INFORME DE CONTROL ESPECÍFICO N° 026-2024-2-
3859- SCE

SERVICIO DE CONTROL ESPECÍFICO A HECHOS CON
PRESUNTA IRREGULARIDAD
MUNICIPALIDAD DISTRITAL DE SAN MIGUEL DE CAURI
SAN MIGUEL DE CAURI, LAURICOCHA, HUÁNUCO

“EJECUCIÓN, RECEPCIÓN Y LIQUIDACIÓN DE LA OBRA:
MEJORAMIENTO Y AMPLIACIÓN DE LOS SERVICIOS DE
TRANSITABILIDAD DE PISTAS Y VEREDAS DE LA
LOCALIDAD DE GASHAMPAMPA DEL DISTRITO DE SAN
MIGUEL DE CAURI - PROVINCIA DE LAURICOCHA -
DEPARTAMENTO DE HUÁNUCO”

Plano de evacuación pluvial y cunetas

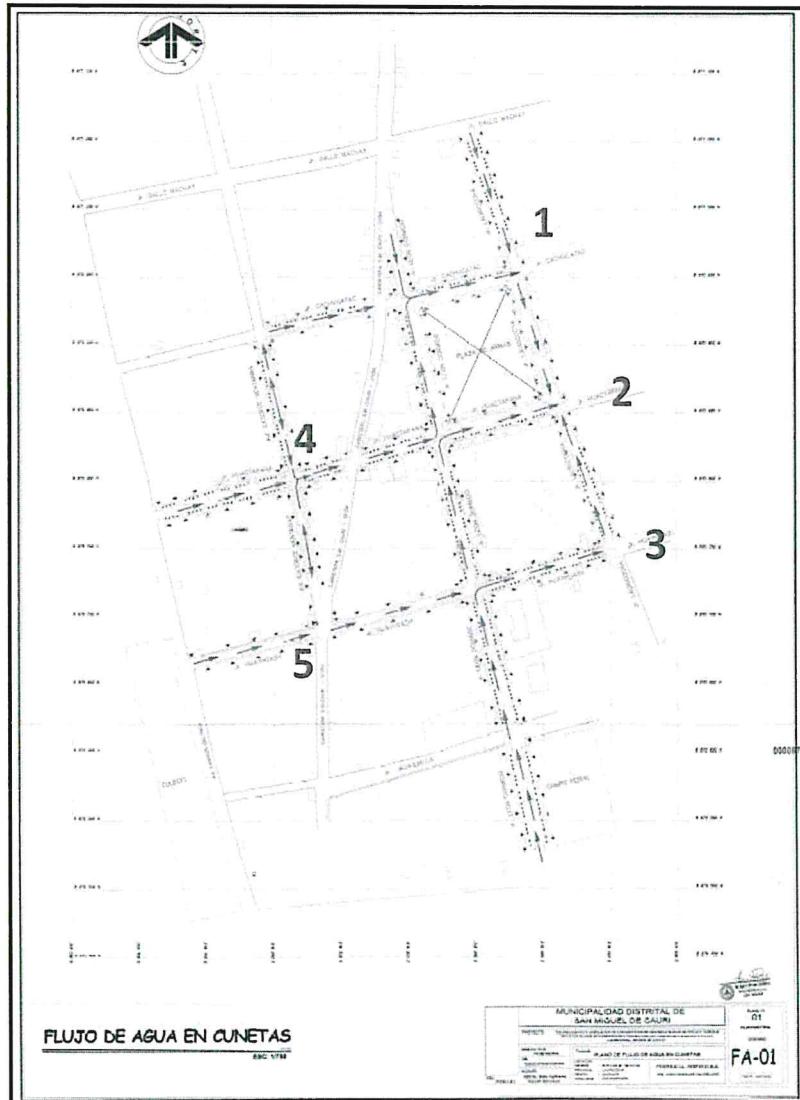
Se observa que las aguas pluviales, a través de las cunetas, se dirigen a los jirones Cachucatac, Huactapana y Huayhuash (punto 1, 2 y 3, agregado a la imagen)

De la imagen anterior, se puede observar que las aguas pluviales fueron consideradas con la dirección de desfogue hacia los puntos 1 y 2; sin embargo, durante la visita de inspección física a obra, realizada el 5 de setiembre de 2023¹, se constató que las aguas pluviales no llevan ese curso, sino se dirigen al jr. Huayhuash intersección con el jr. Lauricocha, ingresando a una propiedad particular, así también, se constató que las aguas se acumulan en la av. Catorce Ventanas con el jr. Huactapana, en donde el Contratista conectó una tubería para desviar el agua pluvial a un tragadero natural, que está dentro de una propiedad particular; todo ello ocasiona que durante lluvias intensas estos tragaderos naturales no se abastecan como desfogue pluvial e ingresen a propiedad de los

Sin embargo, se ha podido constatar en la localidad de Gashampampa que la dirección del flujo de las aguas pluviales no lleva la dirección indicada en el plano de evacuación pluvial y cunetas², aún más, los badenes no se encuentran ejecutados según la ubicación descrita en el plano de cunetas y badenes³, conforme se observó en la inspección física realizada en obra⁴ y los datos topográficos plasmados en la Hoja Informativa n.º 000004-2024-CG/GRHC-FMM de 11 de marzo de 2024 (**Apéndice n.º 32**, correspondiente al replanteo topográfico de la obra, realizado por el ing. Frank Goyo Manrique Mena, en la misma que se observa:

Plano de evacuación cunetas y badenes

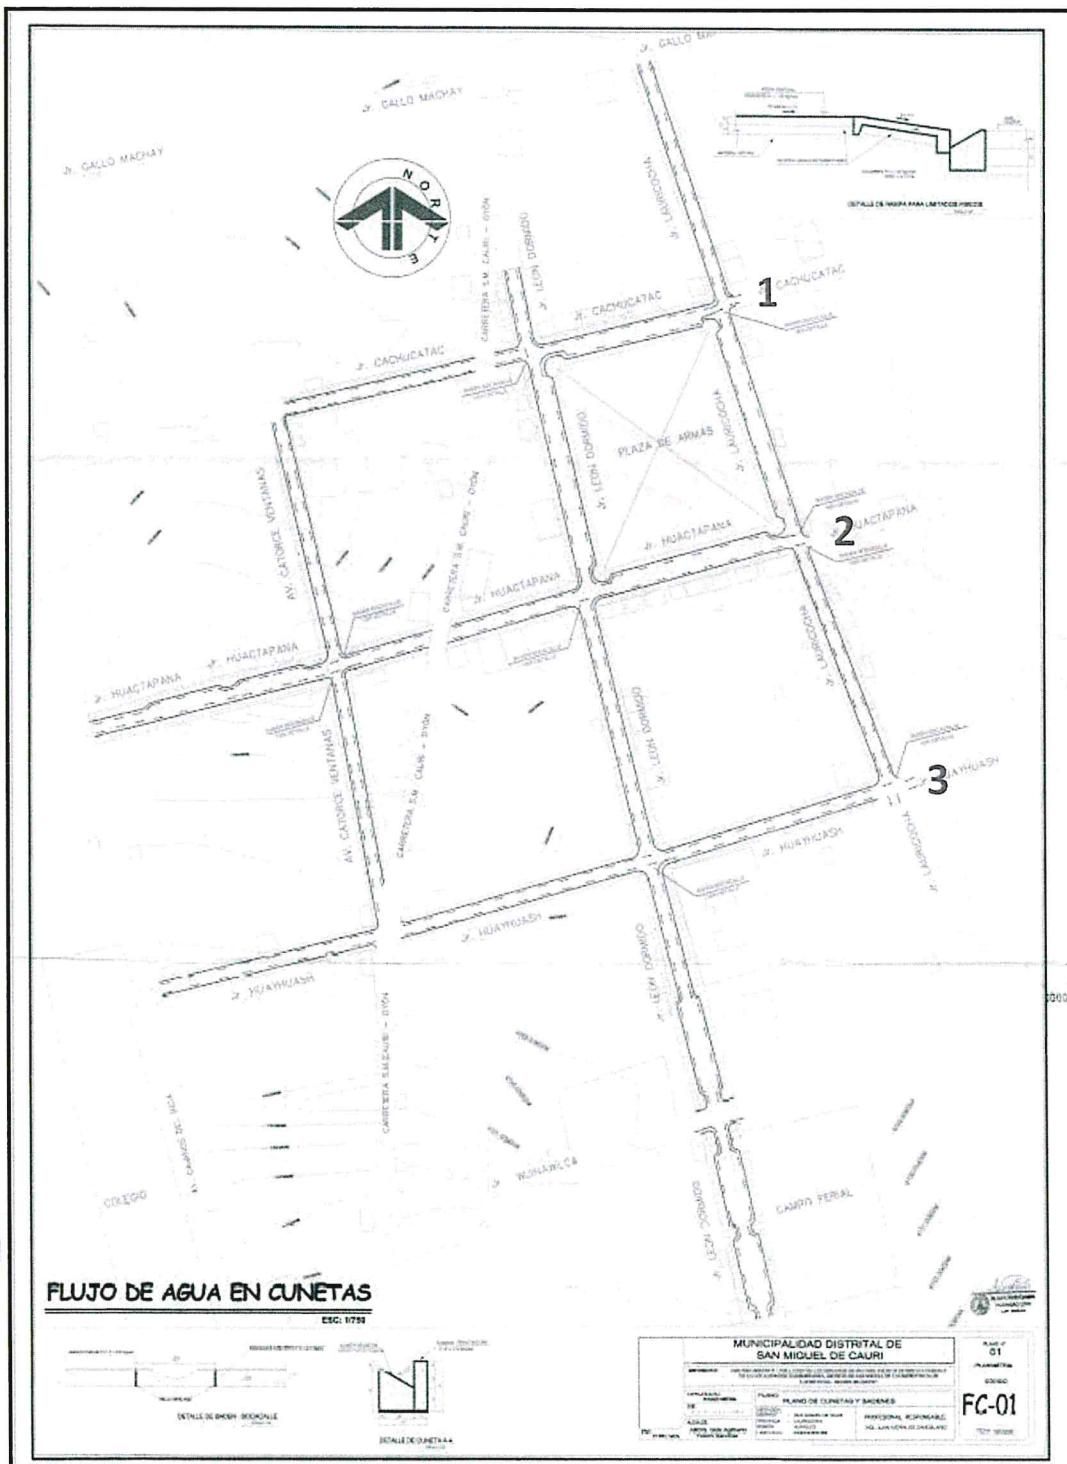
Se observa que las aguas pluviales, a través de las cunetas y bádenes, se dirigen a los jirones Cachucatac, Huactapana, jr. Huayhuash con jr. Lauricocha (punto 1, punto 2 y punto 3, agregado a la imagen)

Imagen nº 11

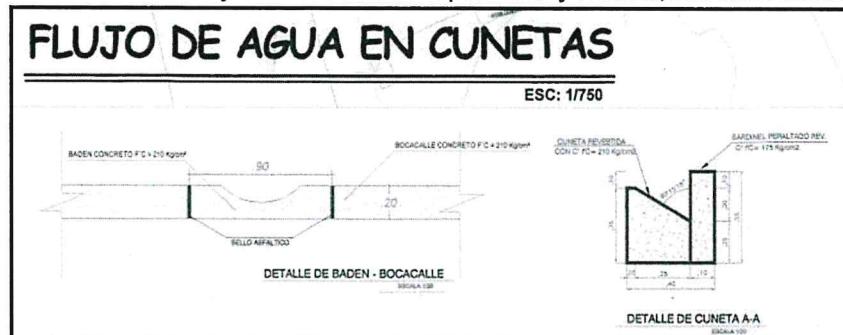
Se observa detalle de junta asfáltica entre el pavimento y el badén, con altura de 20cm

Plano de evacuación pluvial y cunetas

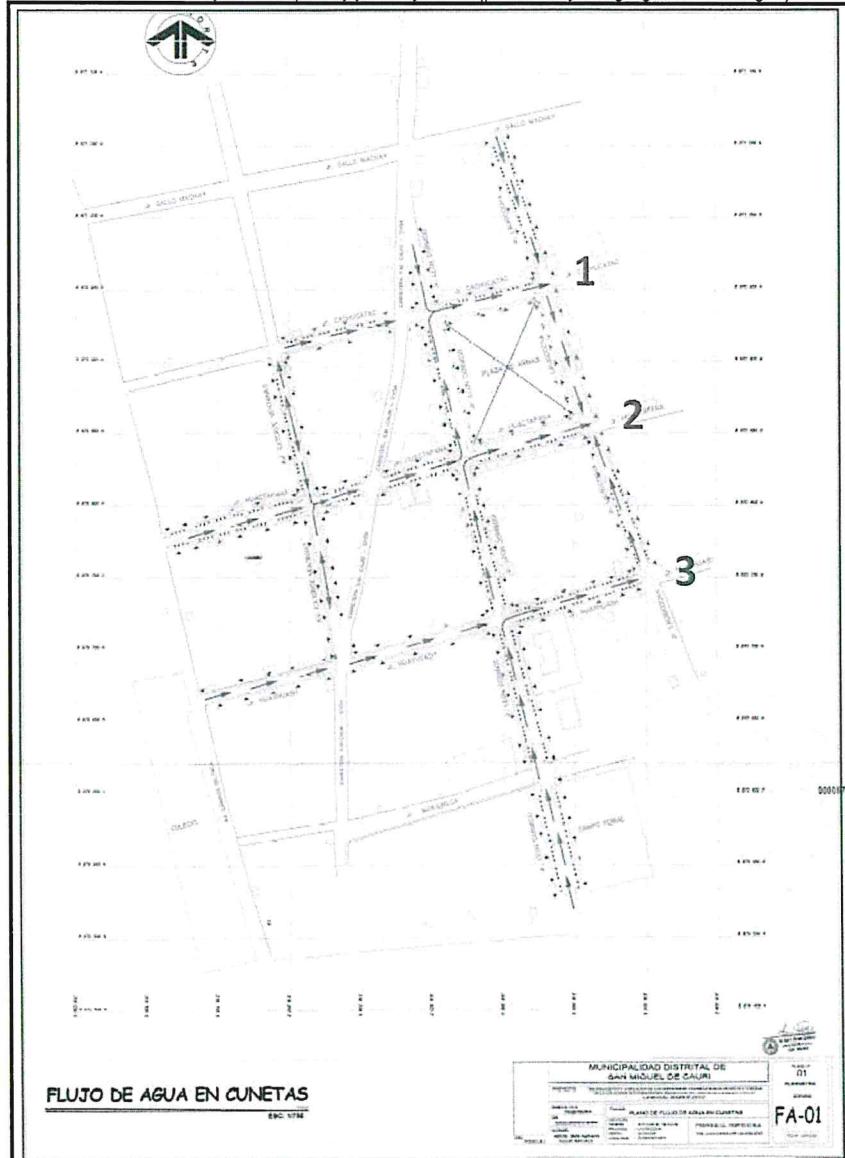
Se observa que las aguas pluviales, a través de las cunetas, se dirigen al este de los jirones jr. Cachucatac, jr. Huactapana y jr. Huayhuash (punto 1,2 y 3, agregado a la imagen)

Ahora bien, considerando los puntos topográficos, obtenidos en el levantamiento topográfico realizado en la visita de inspección física a obra los días 30 y 31 de enero y 1 y 2 de febrero de 2024¹⁶, realizados por el ing. Frank Goyo Mena, topógrafo de la Gerencia Regional de Control Huánuco, se observa las siguientes incompatibilidades con lo indicado en el plano de flujo de agua en cunetas¹⁷:

Por lo que, producto de que el Contratista no ejecutó las cunetas con la pendiente que dirige el flujo de las aguas pluviales según lo establecido en el plano del expediente técnico de obra¹⁸, y, no existiendo trámite de replanteo topográfico correspondiente a la construcción de cunetas ni aprobaciones por parte de la Entidad, ocasionó que durante las intensas lluvias en el caserío de Gashampampa, se vean afectadas las viviendas de tres (3) pobladores, como se evidencia en las imágenes n.º 3, 4, 5, 6, 7, 8 y 9. Lo que resume en que el sistema de transporte de aguas pluviales a través de las cunetas no es operativo de acuerdo al planteamiento del expediente técnico de obra.

**Imágenes nº 14
Detalles y cortes de rampa unidireccional**

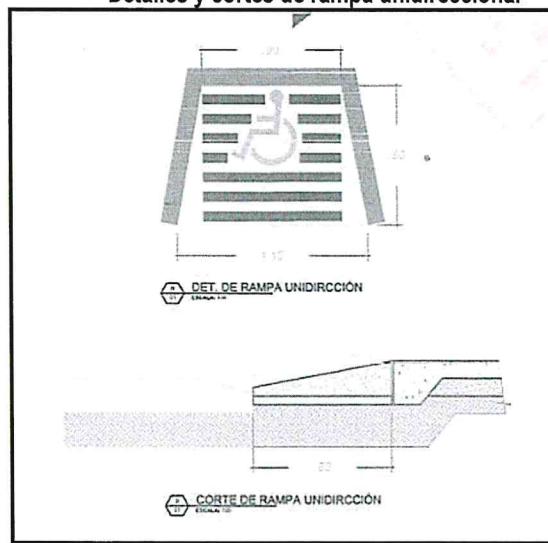
Sin embargo, durante la inspección a obra³², correspondiente a la construcción de rampas, se denota que el Contratista, no ejecutó rampas unidireccionales ni bidireccionales en diferentes esquinas de las calles del proyecto que estaban consideradas en los planos, metrados y presupuestos del expediente técnico de obra.

Imagen n.º 15
Plano de la planimetría general de las rampas

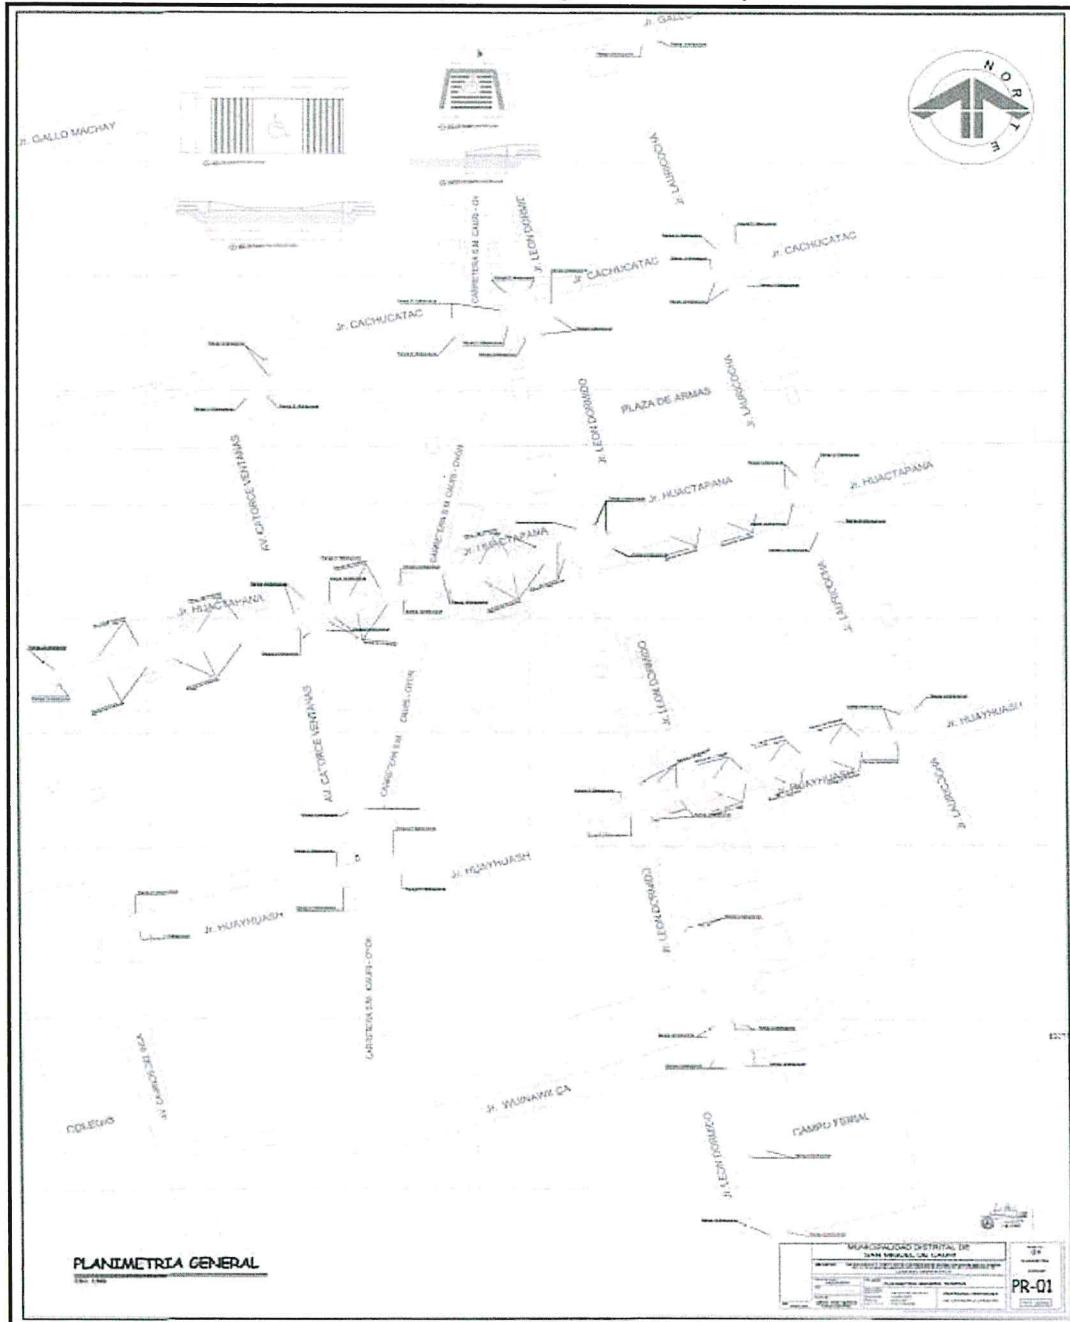
- ✓ En el jr. Leon Dormido, se evidencia que no se han ejecutado 12 rampas, 9 de tipo unidireccionales y 3 de tipo bidireccionales, según lo indicado en el plano de planimetría general rampas, lámina PR-01, folio 000045 del expediente técnico, en donde se señaló la ubicación y tipo de las rampas, sin embargo, se denota que las 12 rampas no fueron ejecutadas (Apéndice n.º 33).

- ✓ En el jr. Cachucatac, se han evidenciado que no se ejecutaron 3 rampas, 2 de tipo unidireccionales y 1 de tipo bidireccional (Apéndice n.º 33).
- ✓ En el jr. Huactapana, no se ejecutaron seis (6) rampas de tipo unidireccionales, a pesar de que en los planos del expediente técnico de obra estaban consideradas (Apéndice n.º 33).

Imágenes n.º 28 y 29

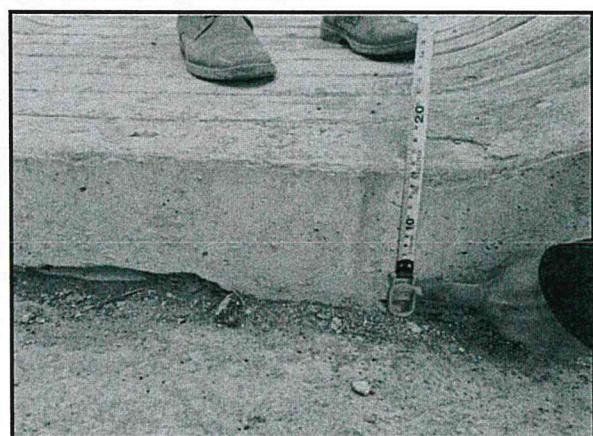
Así también, existen además rampas que no cumplen con las especificaciones técnicas ni dimensiones indicadas en los planos, además de haber sido ejecutadas en lugares donde no están indicadas en los planos del expediente técnico de obra, como las rampas unidireccionales, que presenta una altura de rampa, desde el pavimento a la base de la rampa, de 15 centímetros, lo que imposibilita su correcto funcionamiento, algunas que no cumplen con la ubicación de estar alineadas según lo indicado en el plano de planimetría general de rampas del expediente técnico de obra, es decir, estar ubicadas frente a frente, además de haber ejecutado en una rampa de tipo bidireccional como rampa unidireccional, mientras que otras rampas fueron reubicadas, y no cumplen con la ubicación designada en el plano, como se muestran a continuación:

Esquina del jr. Leon Dormido y jr. Huactapana, referencia, esquina del local comunal
Existe una rampa unidireccional con una altura de 15 centímetros

Imagen n.º 32
Intersección del jr. León Dormido con el jr. Huayhuash, en donde llega la cuadra n.º2 del jr. Huayhuash

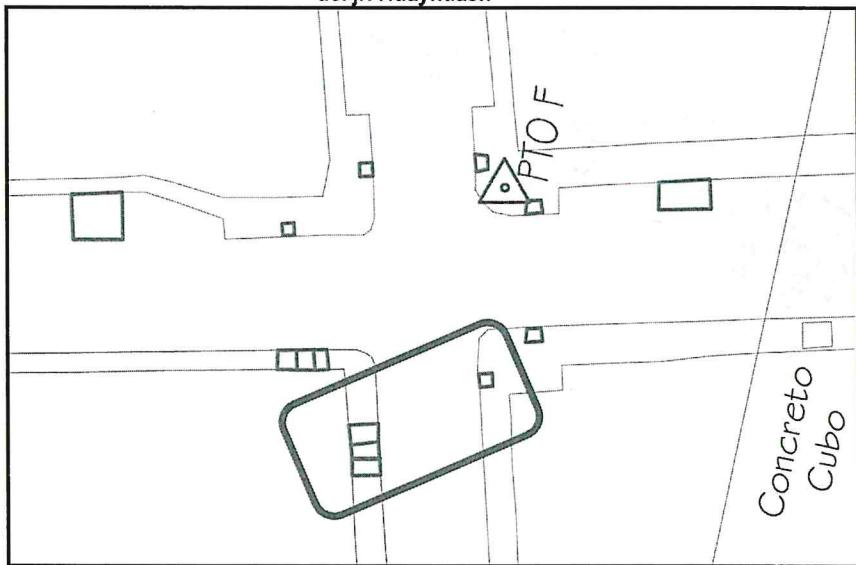
Así mismo, es preciso indicar que las rampas no solo no cumplen con la ubicación y alineación según lo indicado en el plano de planimetría general de rampas del expediente técnico de obra, es decir, estar ubicadas frente a frente, pues se evidenció que existen rampas que fueron ejecutadas de tipo bidireccional como rampas unidireccionales y viceversa, como se muestra a continuación:

ubicación, y con ello se puede evidenciar que no es compatible con los planos del expediente técnico de obra.

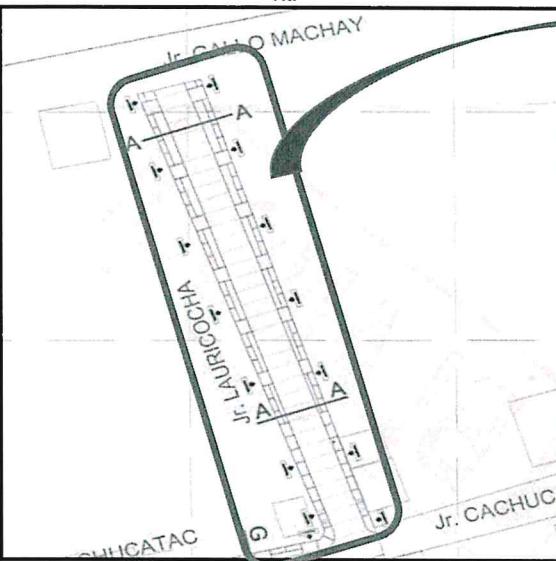
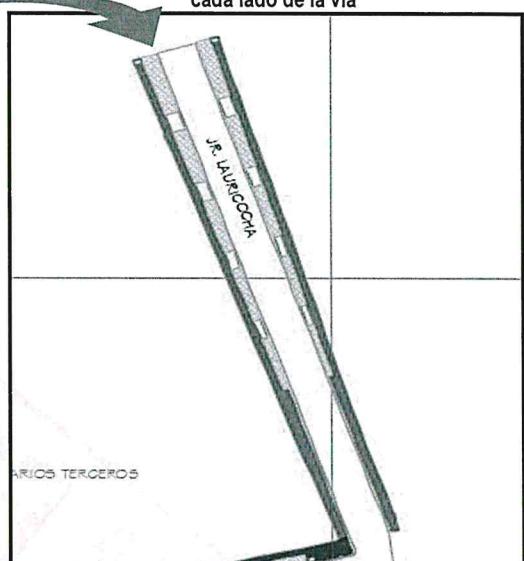
De la revisión al expediente técnico de obra aprobado⁵⁹, se observa que en el folio 000048, indica el plano de veredas y secciones típicas a ejecutar por el contratista, sin embargo, en referencia a la CONSTRUCCIÓN DE VEREDAS; es decir, lo ejecutado por el Contratista en la localidad de Gashampampa, se observa que estas no se ejecutaron en cumplimiento a los planos del expediente técnico, como se detalla a continuación:

- ✓ En el jr. Lauricocha cuadra 1 y 3, se observa que la partida de construcción veredas no se ejecutó conforme al plano del expediente técnico de obra, en donde se consideraba ejecutar losas de vereda de forma completa; no obstante, la mayoría de veredas fueron ejecutadas como rampas. (Apéndice n.º 35)

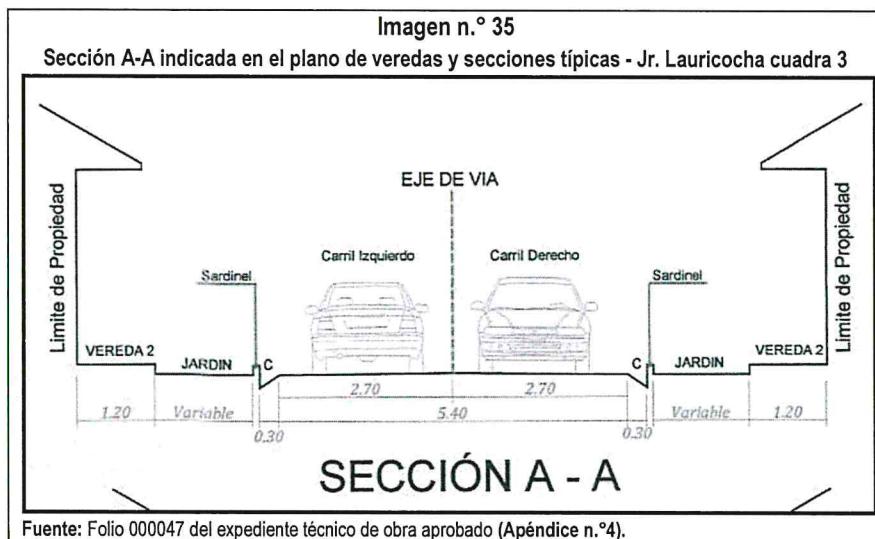
Así mismo, en el plano de veredas y secciones típicas⁶⁰, se cuenta con la sección A-A para la cuadra 3 del Jr. Lauricocha, donde se aprecia que la sección cuenta con los siguientes elementos de extremo izquierdo a derecho: vereda 2, jardín, sardinel, cuneta, pavimento, cuneta, sardinel, jardín, vereda 2; no presentando detalles de rampa alguna, como se evidencia a continuación:

No obstante, las secciones evidenciadas en la inspección física realizada en obra, se evidenció que parte del área de la vereda fue ejecutada como rampa, con dimensiones de tres (3) metros de largo por anchos que varían desde los 0.80 metros hasta los 1.50 metros, haciendo un total de cuatro (4) rampas a lado derecho y cuatro (4) rampas a lado izquierdo, en área donde correspondió ejecutar las veredas, como se muestra en las imágenes que siguen:

Imagen n.º 38
Detalle de junta de contracción en la losa de concreto

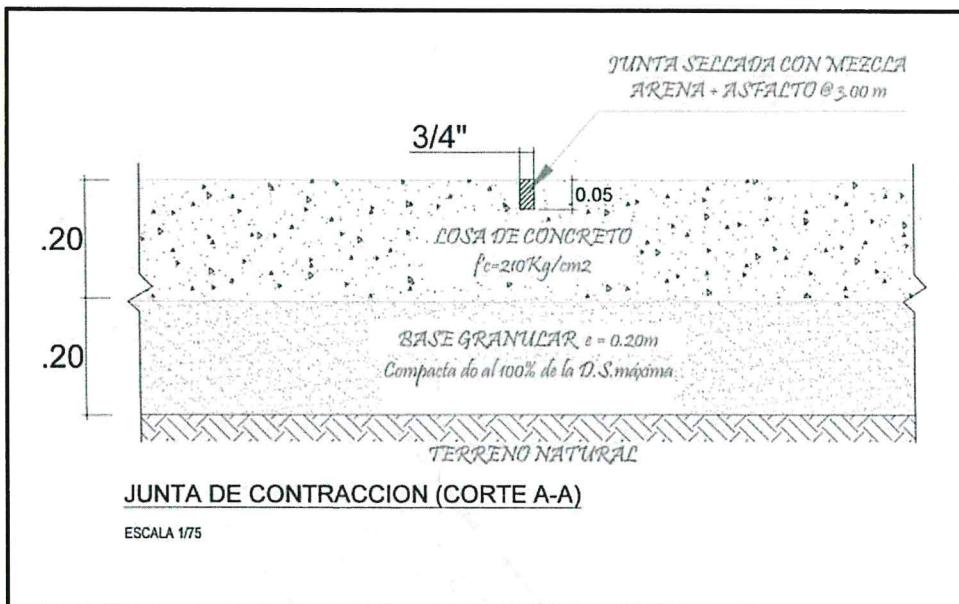
Como se evidencia en el detalle de la junta de contracción (corte A-A), el cual indica que es una junta sellada con mezcla de arena más asfalto de cada tres (3) metros, con una altura de 0.05 metros, y de ancho 3/4", es decir, 1.91 centímetros⁸⁴.

A razón de ello, se efectuó un recorrido por las 18 cuadras comprendidas en las metas del proyecto, donde se pudo evidenciar que la altura de las juntas de construcción, no superan ni los 3 centímetros, cuando la altura indicada en los planos del expediente técnico de obra, indica una altura de 20 centímetros.

Imagen n.º 39
Detalle de junta longitudinal en la losa de concreto

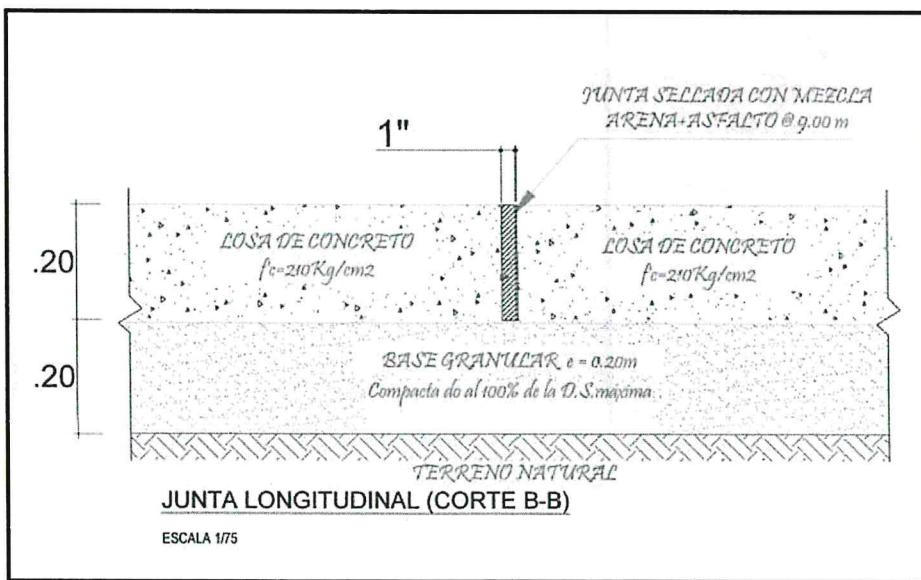
Así mismo, en el detalle de la junta longitudinal (corte B-B), se puede visualizar que esta junta, es una junta sellada con mezcla de arena más asfalto cada nueve (9) metros, con una altura de 20.00 centímetros, y de ancho 1", es decir, 2.54 centímetros⁸⁵.

Así también, en las juntas longitudinales, se pudo evidenciar que no presentan la altura de 20 centímetros de acuerdo a lo indicado en los planos del expediente técnico de obra (**Apéndice n.º 4**), y aún más, debajo de ellas aún está presente el tecnopor usado para la construcción del pavimento.

Plano n°02 – Código PJ-02, plano de detalles de juntas en la av. Catorce Ventanas

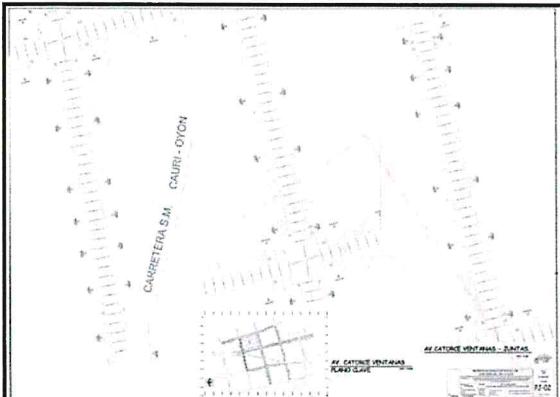
Se observa que en la Av. catorce ventanas no existen las juntas de construcción indicadas en el plano
